LA CONTRALORÍA
GENERAL DE LA REPÚBLICA DEL PERÚ

INFORME DE AUDITORÍA N° 29227-2023-
CG/GRHC-AC

**“ESTUDIO DE MECÁNICA DE SUELOS DEL EXPEDIENTE
TÉCNICO DE LA OBRA: MEJORAMIENTO DE LA
CAPACIDAD RESOLUTIVA DE LOS SERVICIOS DE
SALUD DEL HOSPITAL REGIONAL HERMILIO VALDIZÁN
DE HUÁNUCO - NIVEL III-1”**

Imagen n.º 05: Plano Topográfico T-01 del proyecto

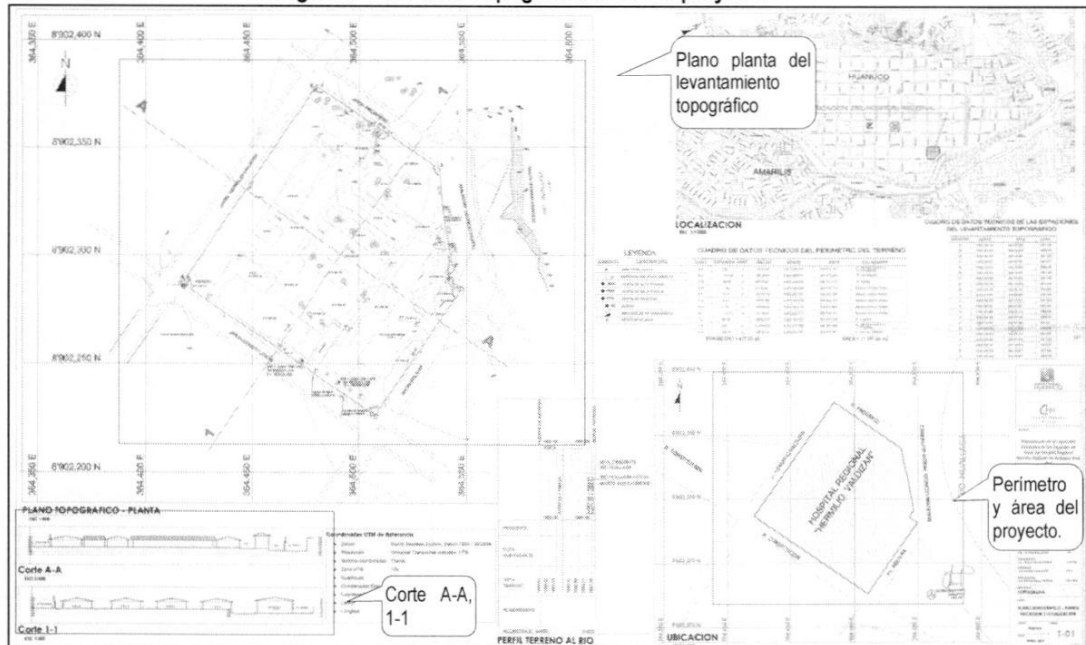
- ❖ Según lo presentado por el Consultor en el plano topográfico - planta ubicación y localización Lámina T-01 (Apéndice n.º 92), el cuadro de datos técnicos del polígono indica lado, distancia, vértice, ángulo interior, coordenada este, coordenada norte, área, perímetro; sin embargo, no indica las cotas de la poligonal, que hubieran apoyado para los replanteos posteriores. Cabe señalar que las estaciones del levantamiento si cuentan con datos técnicos, estación, norte, este, cota, por ende, si se realizó el levantamiento topográfico deberían haberse consignado las cotas de la poligonal denotándose que estas fueron obviadas. Asimismo, para la obtención de la cota se podría haber trabajado con una nivelación topográfica y obtenido las cotas con mayor precisión, teniendo como partida en los puntos o hitos monumentados²⁷ - BMs²⁸, según se verifica en el plano siguiente:

Imagen n.º 06: Plano Topográfico T-01 - ubicación de BM

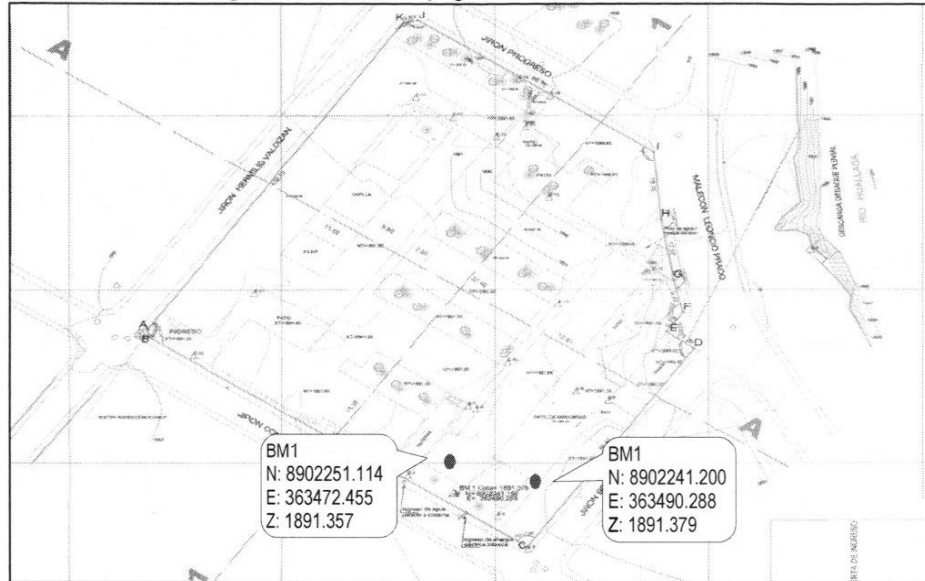
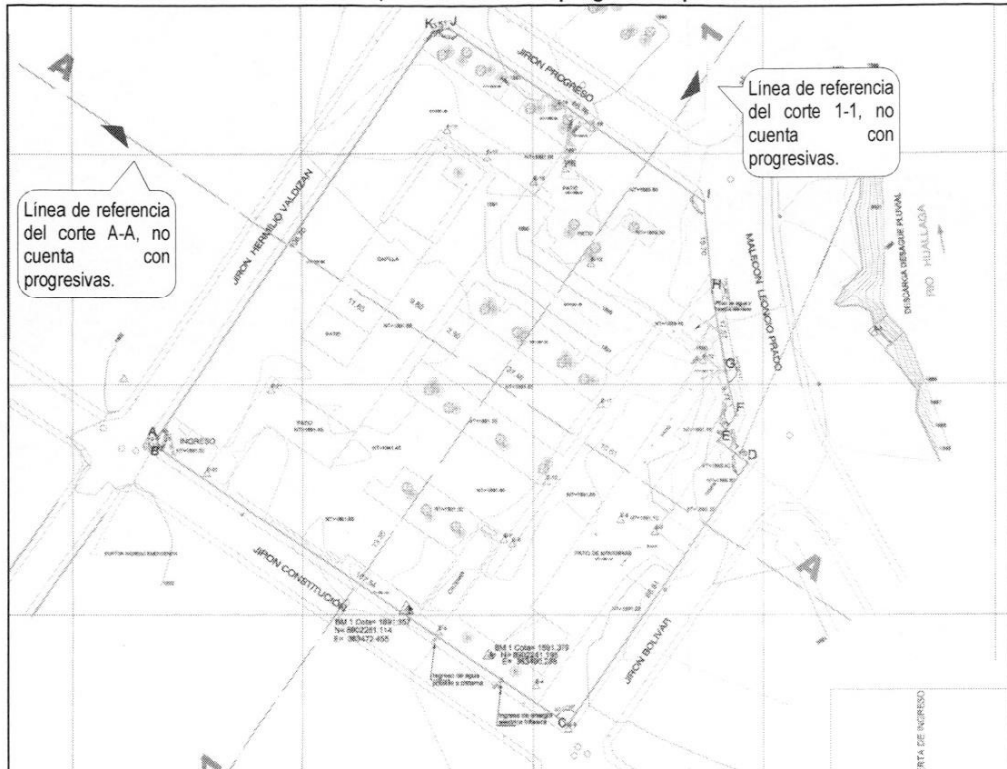
Asimismo, en los planos T-01 (plano topográfico) (Apéndice n.º 92) se verifica dos (2) BMs ubicadas a una distancia de 20.404 metros entre sí, pese a que según los Términos de

Referencia (TDR) de las bases integradas (**Apéndice n.º 9**) se debía consignar tres (3) BMs o hitos²⁹ para la georreferenciación de manera que enmarque toda la obra; sin embargo, no observaron esta deficiencia técnica cuando emitieron la conformidad al Primer Informe, según se observa en la imagen y cuadro siguientes:

Imagen n.º 07
La línea de referencia A-A, 1-1 no indica las progresivas para el corte

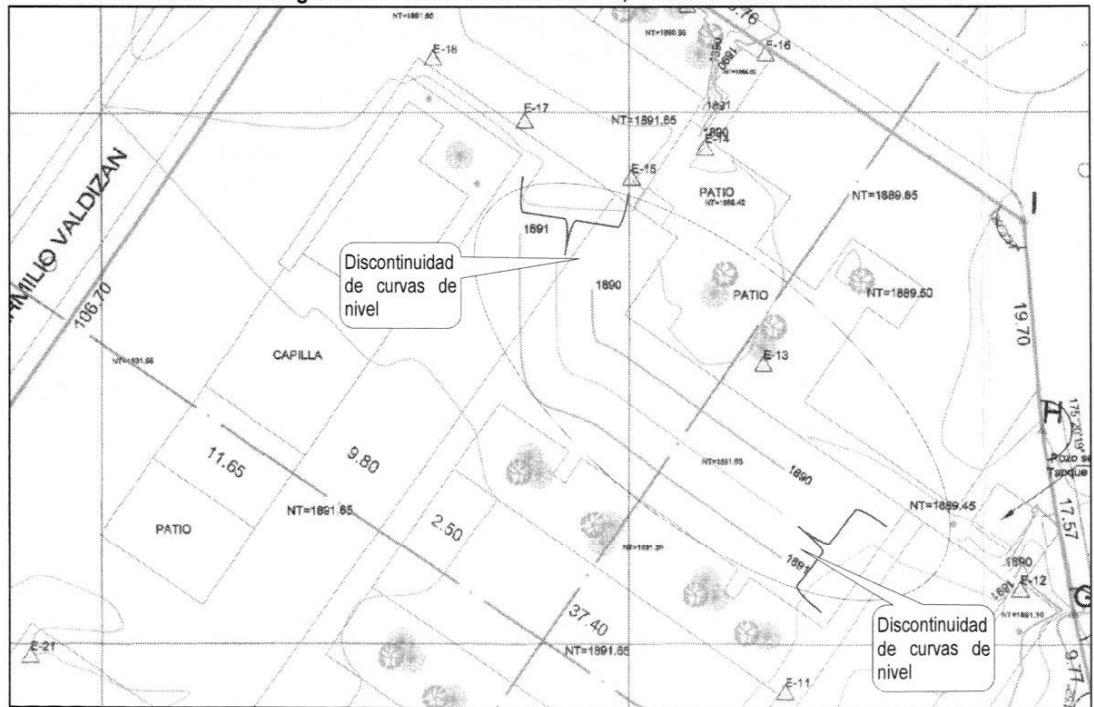
- ❖ En cuanto al levantamiento topográfico, el Consultor no consignó en la memoria descriptiva - levantamiento topográfico (**Apéndice n.º 93**) la base de datos de los puntos topográficos (punto, norte, este, cota, descripción); a partir de los puntos topográficos se genera la interpolación y las curvas de nivel, en el plano topográfico - planta ubicación y localización lámina T-01 (**Apéndice n.º 92**), la curvas de nivel no guardan relación con el corte 1-1, A-A (imagen n.º 07), del mismo modo hay una discontinuidad de las curvas de nivel (imagen n.º 03); no indica las progresivas para el perfil longitudinal en la línea de referencia 1-1, A-A (imagen n.º 03), también las curvas secundarias están a cada 0.50m (imagen n.º 10), sin embargo, en el TDR indica que las curvas de nivel deberán estar las secundarias a cada 0.20m, esta misma tendrá mayor detalle a la interpolación para las curvas de nivel. Cabe señalar que los planos de planimetría y perfiles presentados por el Consultor carecen de información técnica detallada (imagen n.º 03), al no mostrar las progresivas, y, no están a escalas adecuadas (imagen n.º 07), por ejemplo, a 1:100, e independientes por cada tipo de plano (topográfico, perimetral, perfiles, etc.); asimismo, no cuenta con perfiles longitudinales del terreno, incumpliendo los términos de referencia (TDR) de las bases integradas (**Apéndice n.º 9**), según se observa en las imágenes siguientes:

Imagen n.º 09

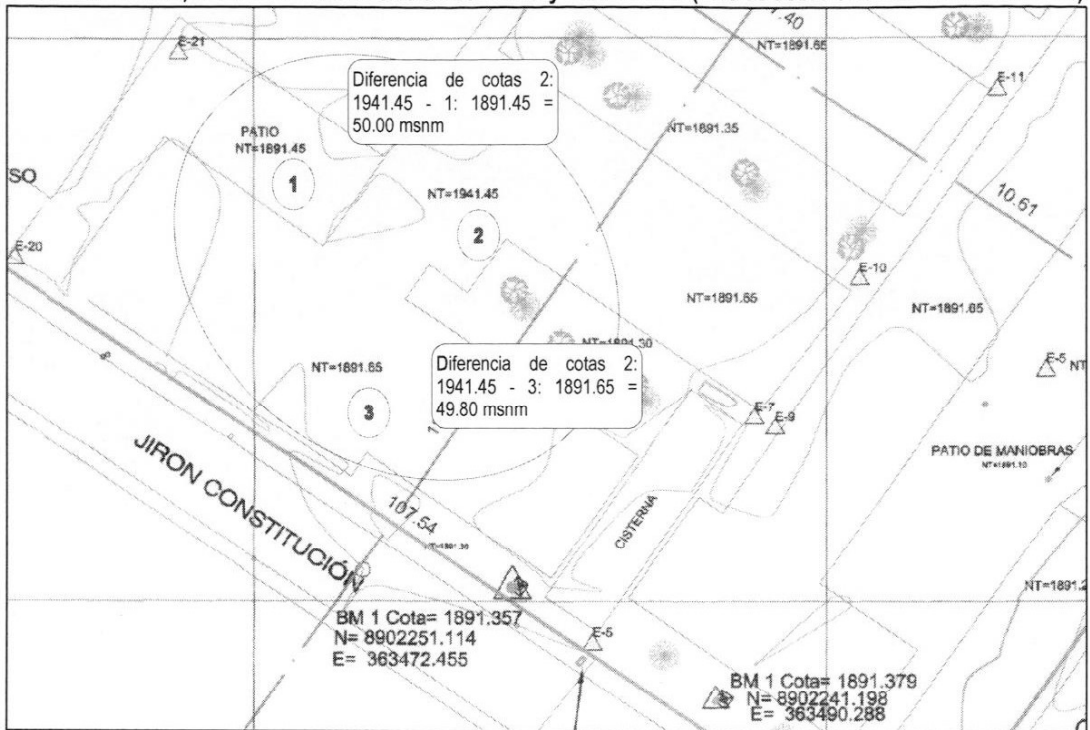
La interpolación de cotas no guarda relación con el terreno 1: NT=1891.45, 2: NT=1941.45, 3: NT=1891.65 (NT= Nivel de Terreno, obteniendo desniveles de 50 msnm y 49.80 msnm (metros sobre el nivel del mar m.s.n.m.)

Imagen n.º 10

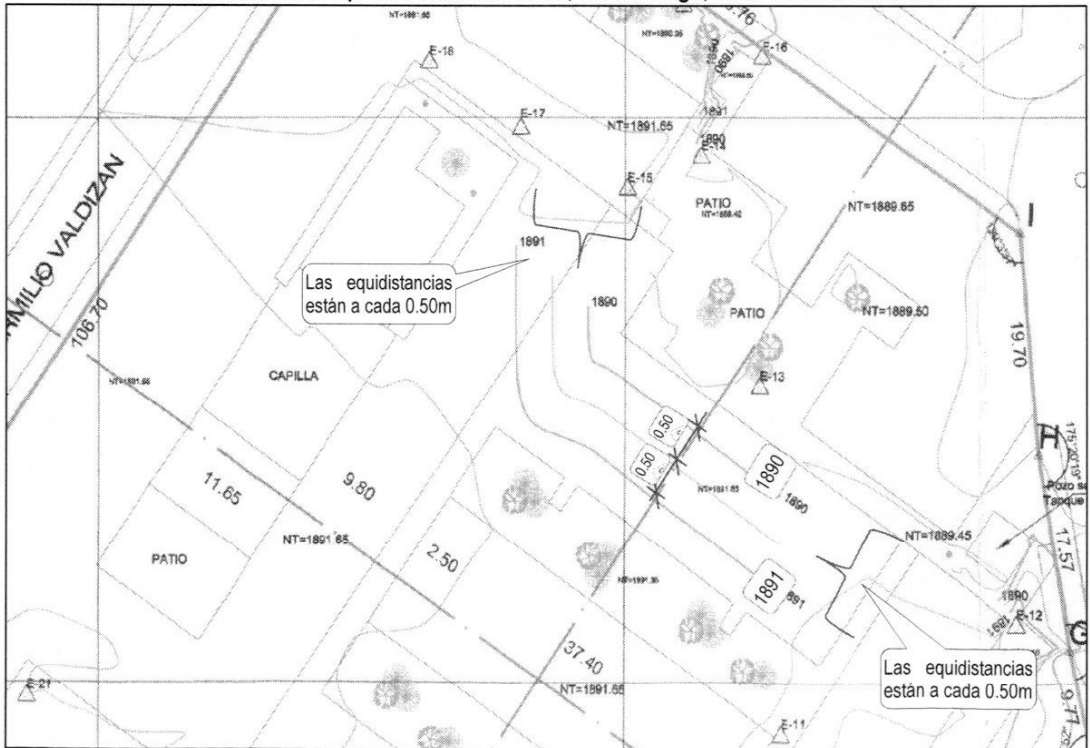
Las curvas de nivel tienen equidistancias de 0.50m, sin embargo, en el TDR indica 0.20m.

Imagen n.º 12
No cuenta con ubicación de las calicatas, asimismo no genero perfiles longitudinales

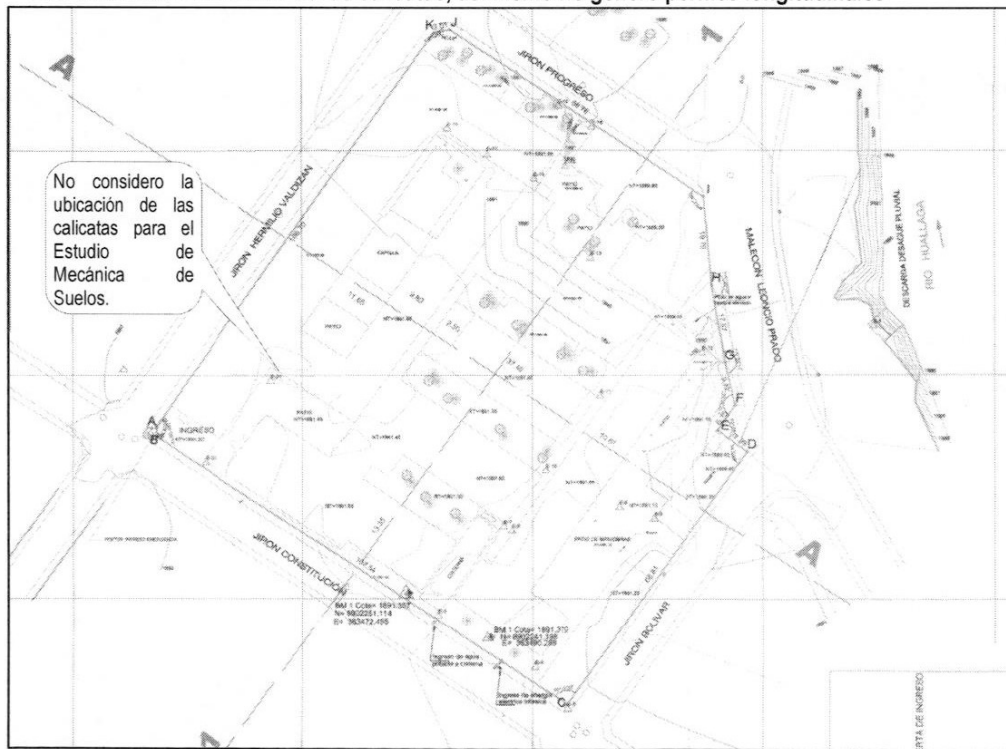
- ❖ En el levantamiento topográfico el Consultor no consideró la ubicación de las calicatas para el Estudio de Mecánica de Suelos. Sobre este aspecto, cabe señalar que, a mayor detalle en el levantamiento topográfico, mejor análisis de la información para los diseños, no obstante, esto se obvió al realizar el Estudio de Mecánica de Suelos del Expediente Técnico de Obra.

En el Informe Técnico "Estudio de suelos con fines de Cimentación"³⁰ (Apéndice n.º 20) del Consultor las muestras de excavación de las calicatas del 1 al 15 no cuentan con registros de coordenadas UTM, ver plano topográfico - planta ubicación y localización lámina T-01, (Apéndice n.º 92), según la imagen siguiente:

Imagen n.º 16

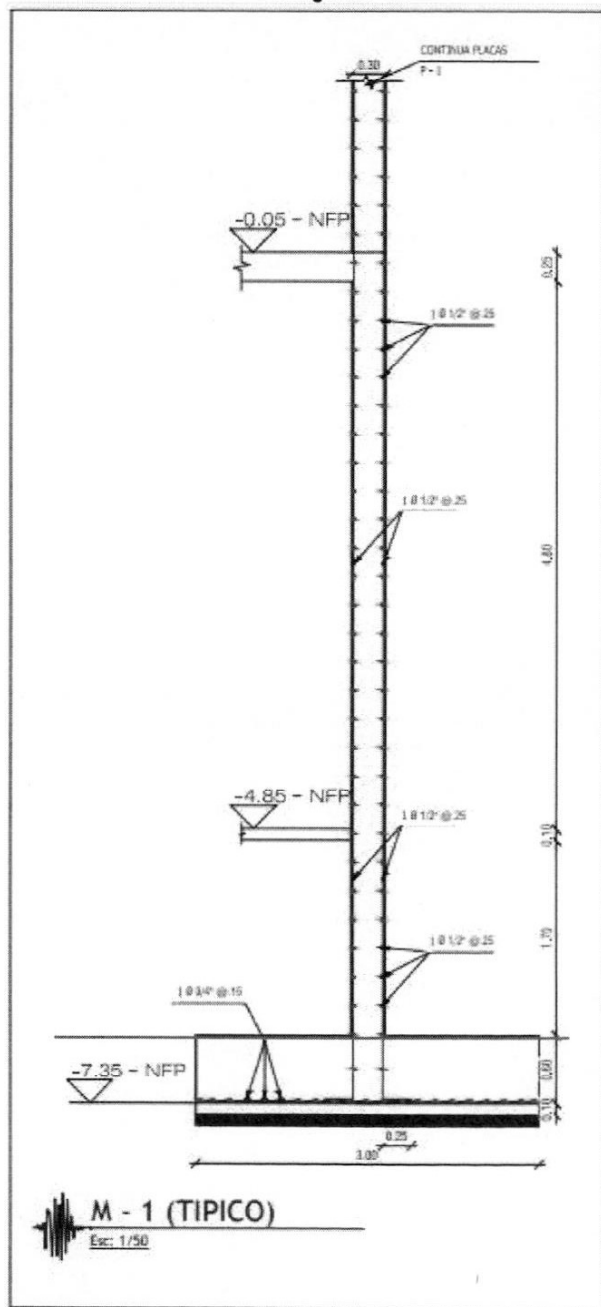
De la Especialidad de Estructuras: los Planos de Cimentación del Sector A1 y A2 (Lámina E-01 y Lámina E-02) (Apéndice n.º 97), y, Plano placas, muro M1 (Lámina E-04) (Apéndice n.º 97), establecen los elementos estructurales definitivos que determinan la profundidad del punto de investigación, como se muestra en la imagen siguiente:

Imagen n.º 17

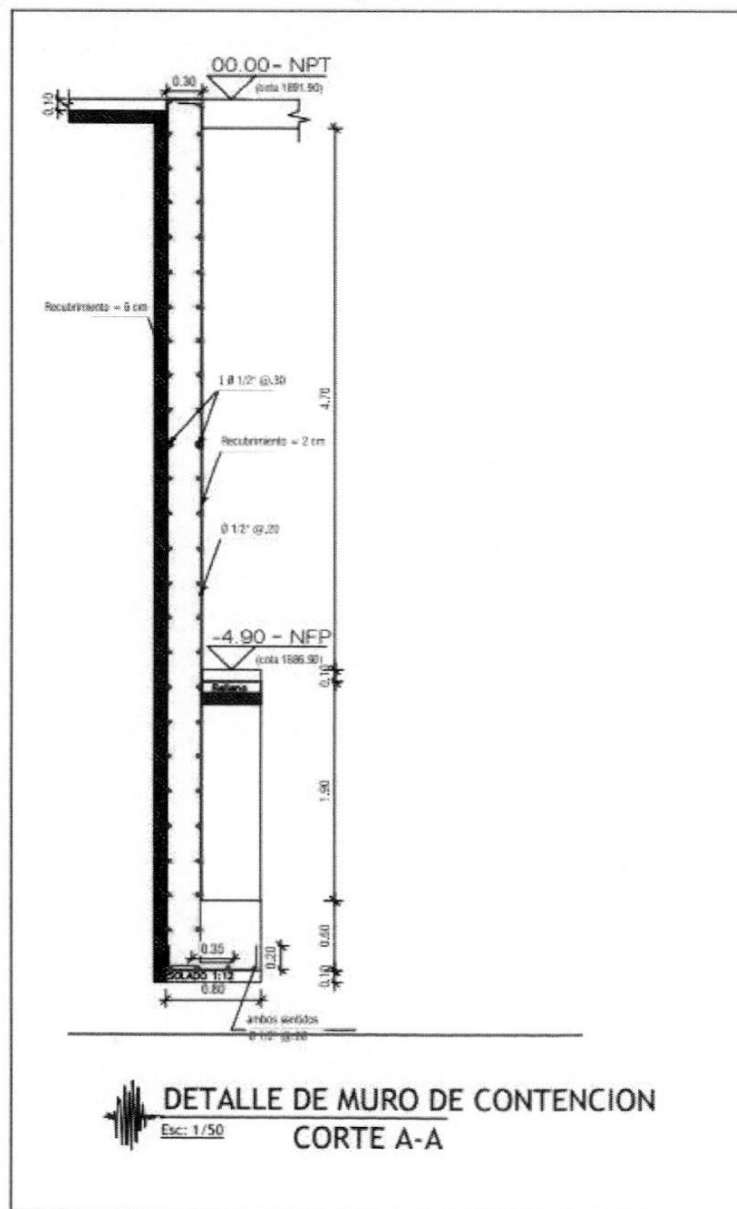
De la Especialidad de Estructuras: los Planos de Detalles de Placas y Columnas del Sector B (Lámina EB-08) y Planta de Cimentación del Sector B (Lámina EB-01) (**Apéndice n.º 97**), establecen los elementos estructurales definitivos que determinan la profundidad del punto de investigación, como se muestra en la imagen siguiente:

Imagen n.º 18

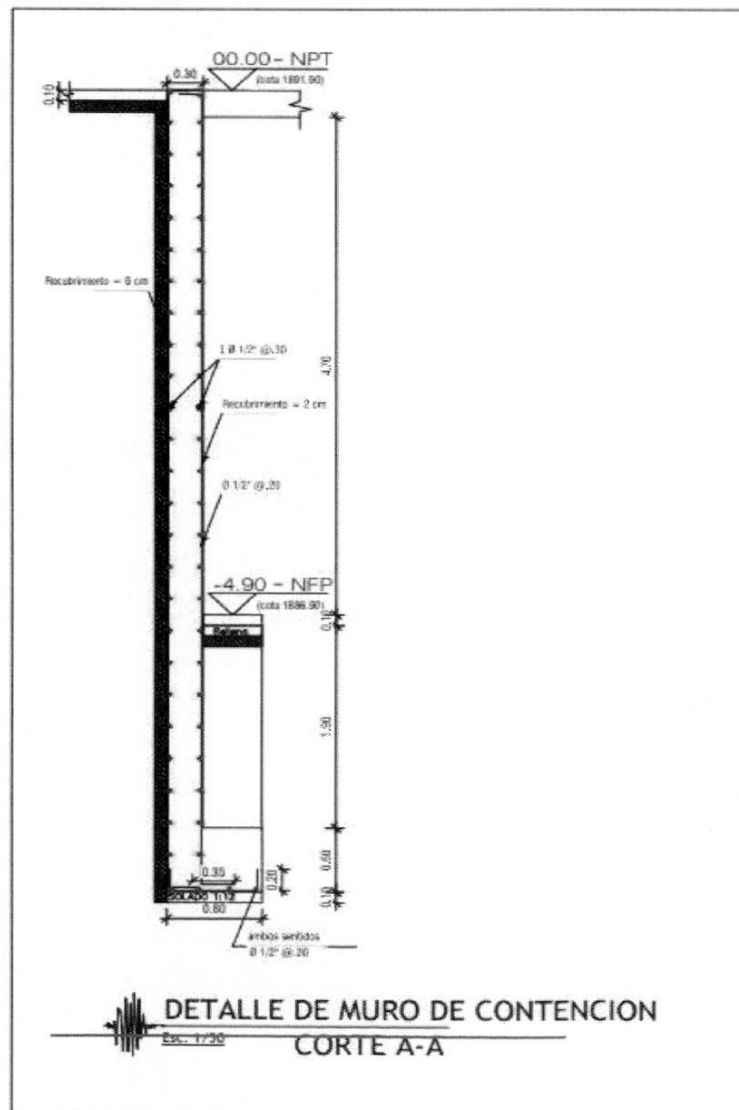
De la Especialidad de Estructuras: los Planos de Detalles Muros y Placas del Sector C (Lámina EC-06) y Planta de Cimentación del Sector C (Lámina EC-01) (Apéndice n.º 97), establecen los elementos estructurales definitivos que determinan la profundidad del punto de investigación, como se muestra en la imagen siguiente:

Imagen n.º 19

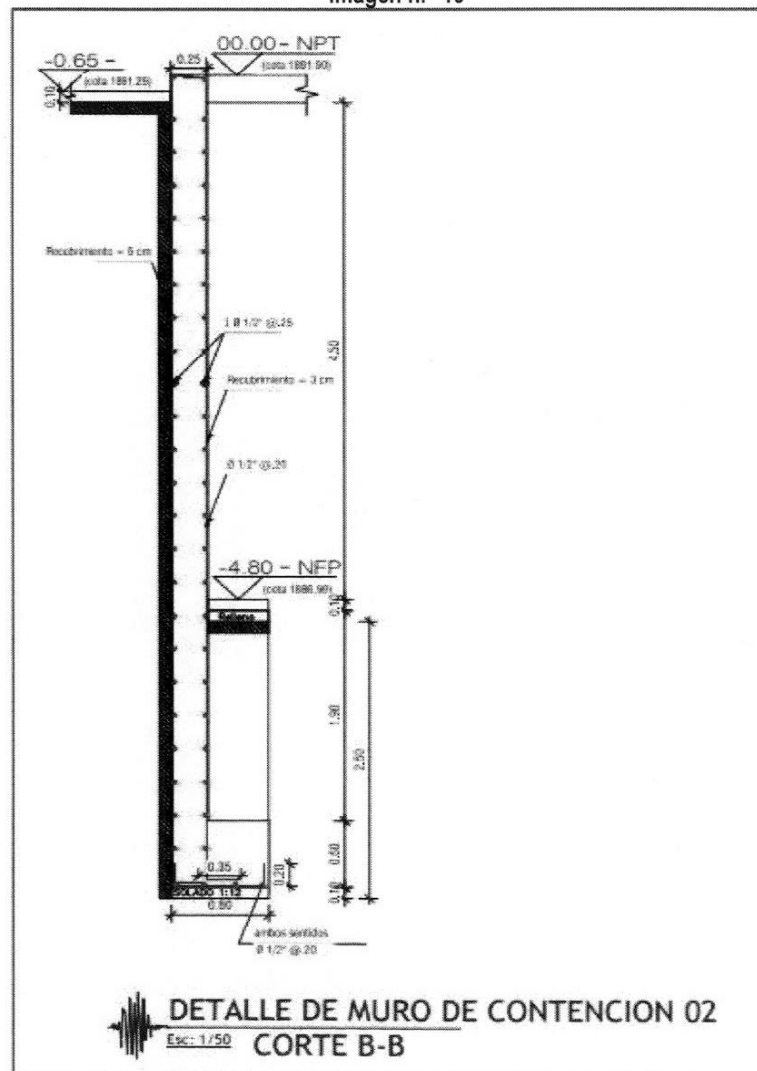
De la Especialidad de Estructuras: los Planos de Detalles Muros y Columnas del Sector D y E1 (Lámina ED-04) y Planta de Cimentación Sector D y E1 (Lámina ED-01) (**Apéndice n.º 97**), establecen los elementos estructurales definitivos que determinan la profundidad del punto de investigación, como se muestra en la imagen siguiente:

Imagen n.º 20

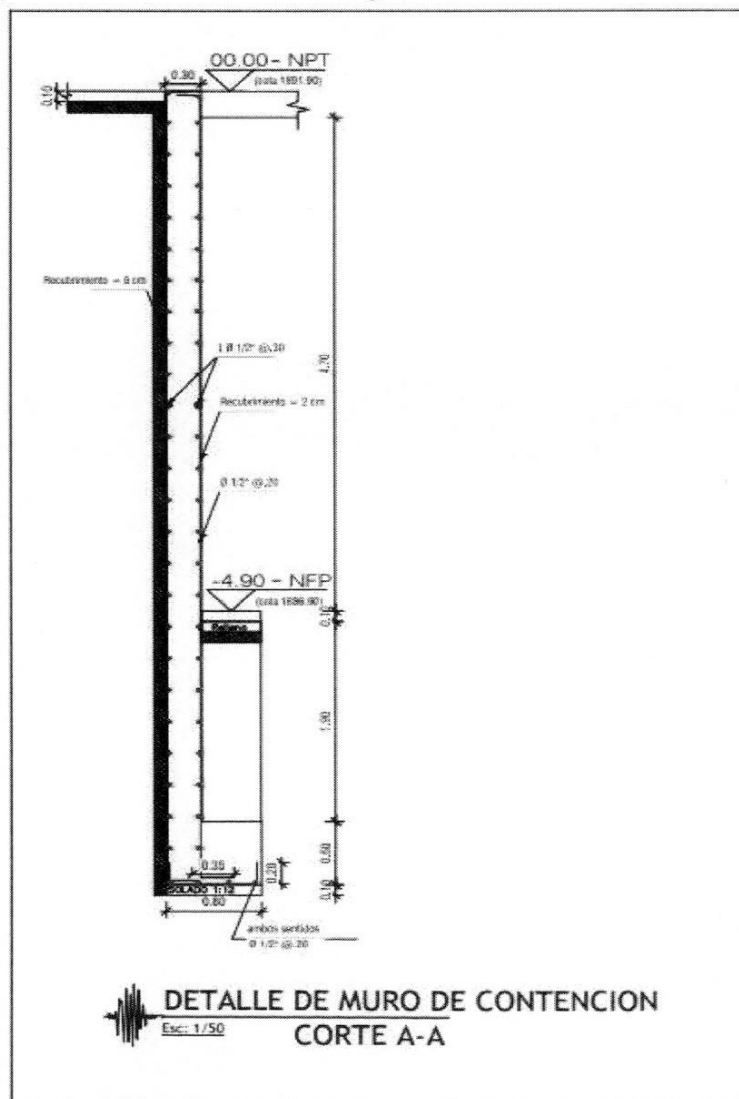
De la Especialidad de Estructuras: los Planos de Detalles de Planos y Columnas del Sector E2 (Lámina EE-05) y Planta de Cimentación del Sector E2 (Lámina EE-01) (**Apéndice n.º 97**), establecen los elementos estructurales definitivos que determinan la profundidad del punto de investigación, como se muestra en la imagen siguiente:
